**АЖУРИРАЊЕ
ИТНО БЕЗБЕДНОСНО ИЗВЕСТУВАЊЕ НА ТЕРЕН
КОРЕКТИВНА МЕРКА ЗА МЕДИЦИНСКОТО СРЕДСТВО**

MAQUET CARDIOSAVE hybrid и MAQUET CARDIOSAVE rescue

Код на производот/Број на делот:	0998-XX-0800-XX
Дистрибуирани засегнати серии:	сите
Датум на дистрибуција:	Од 6. март 2012

Слика бр. 1 – Екран на мониторот (1 – Индикатор за хелиум)

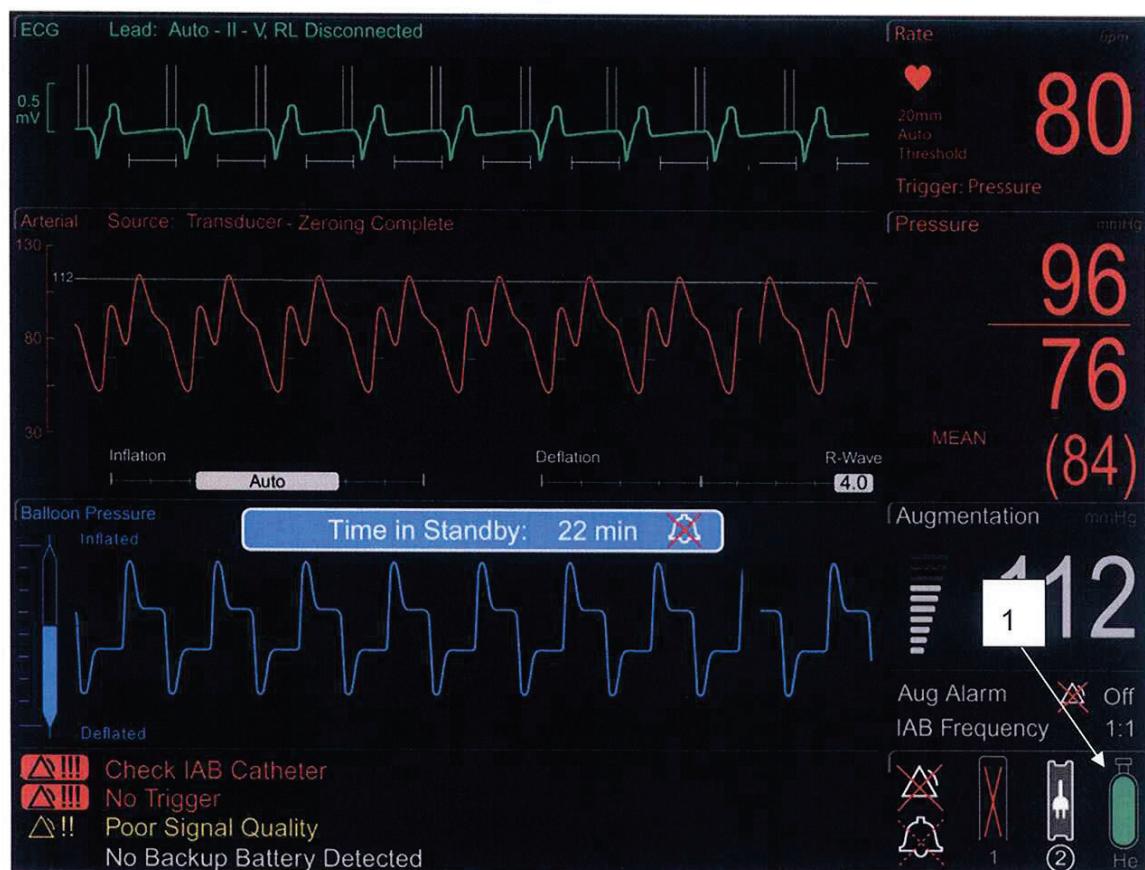
За време на тестирањето за електромагнетна компатибилност во надворешна лабораторија, Getinge откри дека во присуство на некои извори на високофреквентни пречки, индикаторот за хелиум на Cardiosave IABP повремено укажува на зголемен преостанат волумен на хелиум (види слика бр. 1) во однос на реалниот. Отако ќе се отстрани изворот на пречки, сигурноста на функцијата на мерачот на хелиум ќе се врати во рок од 10 секунди, покажувајќи го точното ниво без зголемени вредности.

Истрагата на компанијата Getinge откри дека лажен зголемен волумен на хелиумот наизменично се појавува на фреквенции во опсегот од 80 MHz - 1 GHz. Можни извори на пречки се на пример: радио комуникација, мобилен телефон, Wi-Fi, радиофреквентни комуникациски уреди и опрема, и опрема што не ги исполнува важечките стандарди за електромагнетна компатибилност.

За да се спречи прекин на терапијата поради погрешно пријавен поголем преостанат волумен на хелиум во однос на реалниот, корисниците треба да ги преземат следните мерки.

Компанијата Datascope/Getinge развива хардверско решение за овој проблем. Техничарот за сервис на Datascope/Getinge ќе ве контактира за да договорите датум за поправка кога ќе биде достапно. Оваа модификација ќе биде извршена на вашиот уред бесплатно.

Слика бр. 2 – горен панел (1 – механички мерач на хелиум)

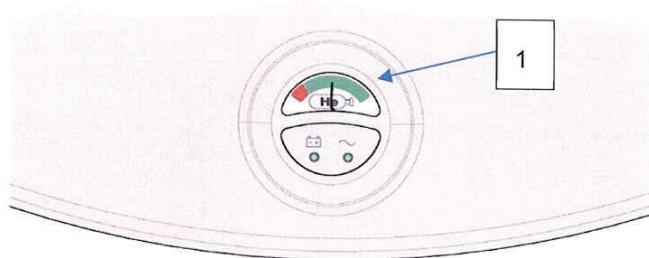
Механичкиот мерач не е засегнат од електромагнетни пречки, па ако се сомневате дека има електромагнетни пречки, проверете го преостанатиот капацитет на хелиум на механичкиот мерач што се наоѓа на горниот панел на единицата Cardiosave (види слика бр. 2).

Доколку е возможно, чувајте го системот Cardiosave колку што е можно подалеку од друга електронска опрема, комуникациски уреди и кабли (како што се кабли за напојување и комуникација). Особено, почитувајте го препорачаното растојание помеѓу уредите за комуникација и уредите Cardiosave, што е дадено во упатствата за употреба на уредот Cardiosave.
